# 城原川ダム事業の検証に係る検討

## 報告書

## 城原川ダム事業の検証に係る検討 報告書【別冊資料】

# パブリックコメントについて

【図表3】 流量確率法による1/50流量、1/150流量(2)

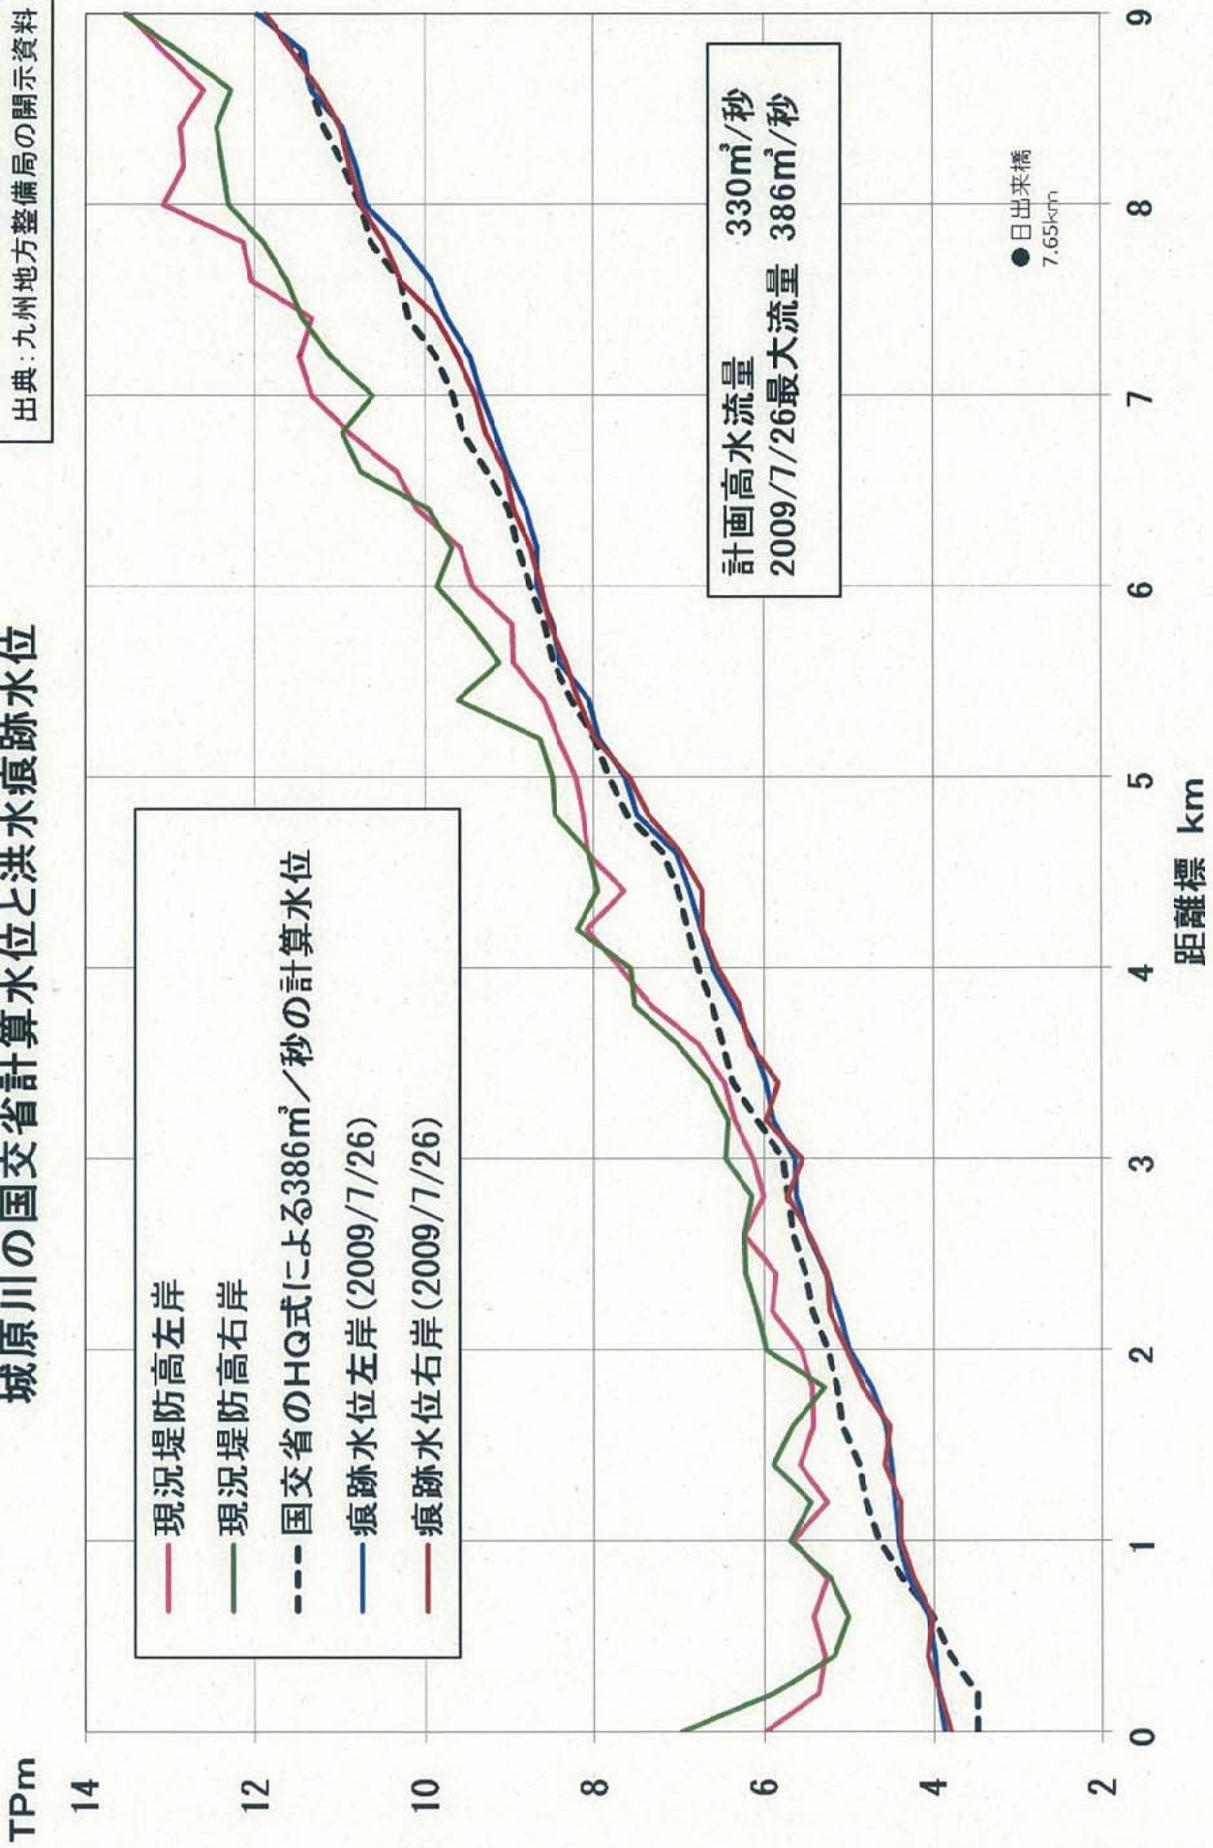
国交省は【図表1】に示す通り、1963年より前の10年間（1953～62年）については洪水流出計算モデルで年最大流量を求めている。そのうち、1953年の計算値が上述の基本高水流量 $690 \text{ m}^3/\text{秒}$ であるので、この10年間の計算値は過大である。この問題をさておいて、これらの10流量データを加えた61流量データから、同様に流量確率法で1/50流量を求めると、適合度の高い手法による計算値は $469 \text{ m}^3/\text{秒}$ になる。（【図表3】）

同様に流量確率法で1/150流量を求めてみると、1963～2013年の観測流量データからは $469 \text{ m}^3/\text{秒}$ である（【図表2】）。そして、10カ年の計算流量も加えた1953～2013年の流量データからの1/150流量は $610 \text{ m}^3/\text{秒}$ である（【図表3】）。これらの値と比較して、基本高水

【図表5】

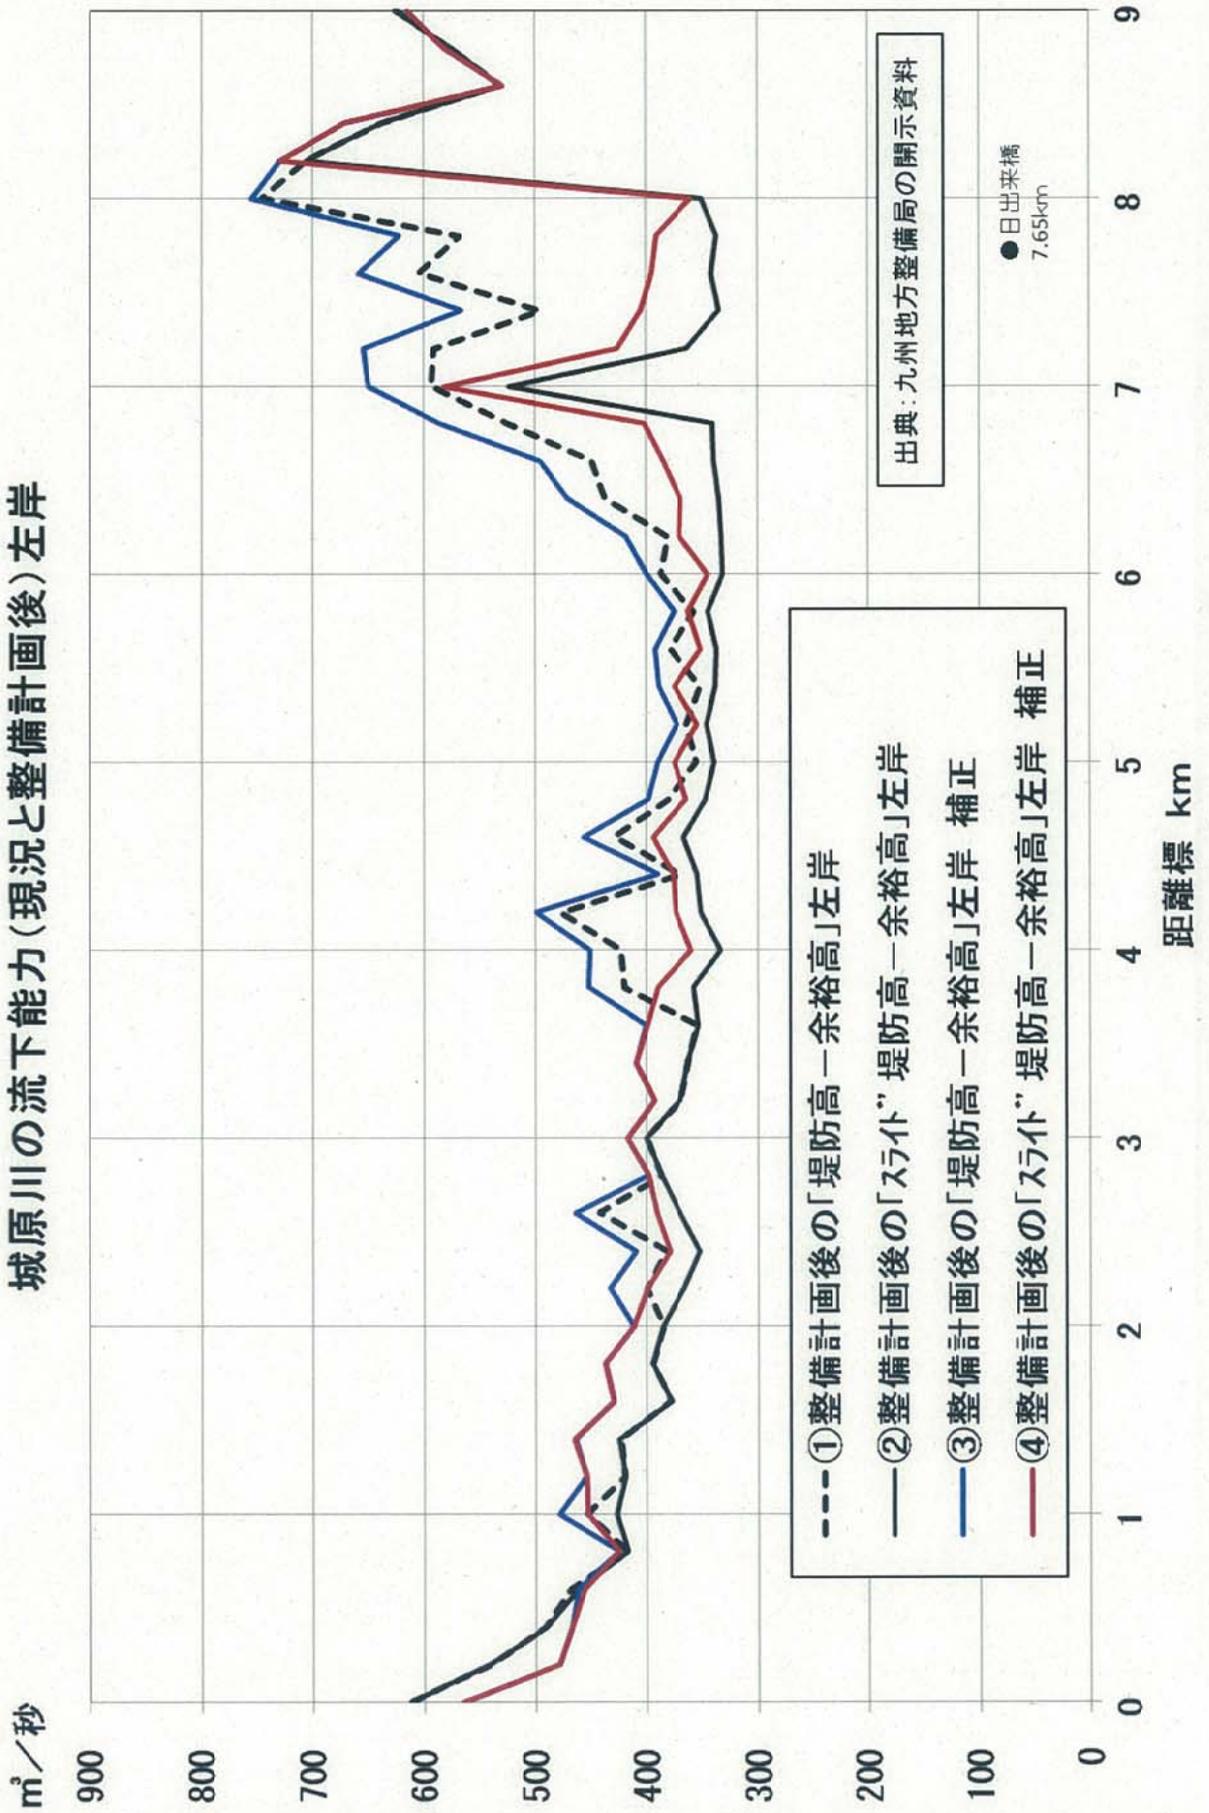
【図表 5、6】は、国交省による城原川の流下能力の計算結果である。【図表 5】が左岸、【図表 6】が右岸の流下能力である。両図の①は「堤防天端高－余裕高」の流下能力である。城原川では堤防の余裕高は 0.8m となっている。河川整備計画による河道整備後では左岸は 350 m<sup>3</sup>/秒以上の流下能力、右岸は 1.8 km 付近を除けば、380 m<sup>3</sup>/秒以上の流下能力がある。

国交省は「スライドダウン堤防高－余裕高」で流下能力を計算し、【図表 5、6】の②とおおり、河道整備後の流下能力を 330 m<sup>3</sup>/秒としている。これが河川整備計画による河道整備後の河道目標流量になっている。

しかし、上述のとおり、国交省の水位流量関係式は流下能力を過小評価するものであるため、その補正を行う必要がある。その補正<sup>[注]</sup>を行ったのが、【図表 5、6】の③、④である。

2009 年 7 月洪水の痕跡水位を踏まえて国交省による流下能力を補正すれば、【図表 5、6】の④のとおり、スライドダウン堤防高評価による流下能力は概ね 360 m<sup>3</sup>/秒以上ある。そ

して、スライドダウン堤防高評価という国交省独特の堤防高の引き下げを行わなければ、ほんの一部の区間を除けば、【図表 5、6】の③のとおり、400 m<sup>3</sup>/秒近い流下能力がある。

【図表7】スライドダウン堤防高の評価

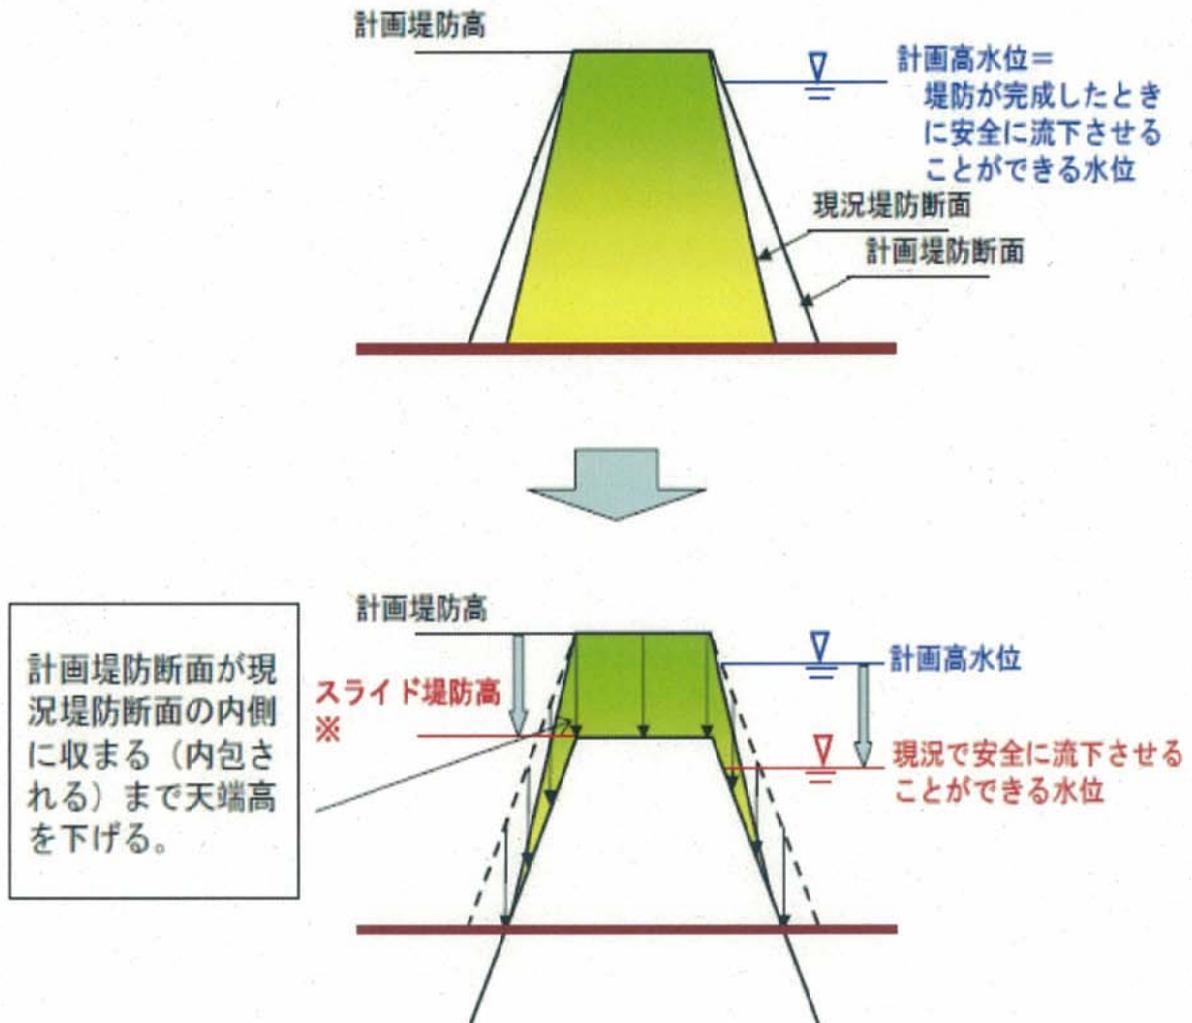
国交省はスライドダウン堤防高という考え方をもち出して、この流下能力を小さく評価する。スライドダウン堤防高とは、現況堤防の幅が計画堤防の幅に達していない場合に現況堤防の能力を小さく評価する方法で、国交省独特のやり方で評価を行うものである（【図表 7】）。
